改善箇所説明図

型式：B **E2** 026719

フロントフォグランプ

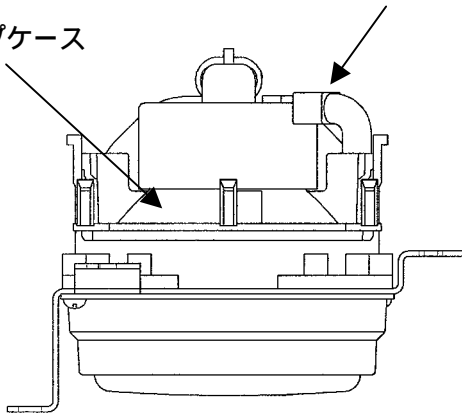
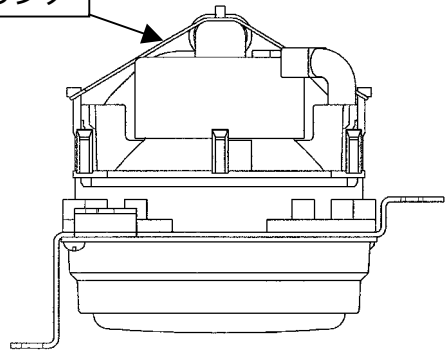
ディーラーオプションとして販売されたフロントフォグランプにおいて、ソケットホルダの固定構造が不適切なため、バルブの点灯・消灯により、当該固定部分が膨張・収縮を繰り返し、ソケットホルダがバルブとともにランプケースから脱落することがある。そのため、当該バルブが周辺の樹脂製部品を溶損させ、最悪の場合、火災に至るおそれがある。

全製品、フロントフォグランプのランプケースとソケットホルダをスプリングで固定する。
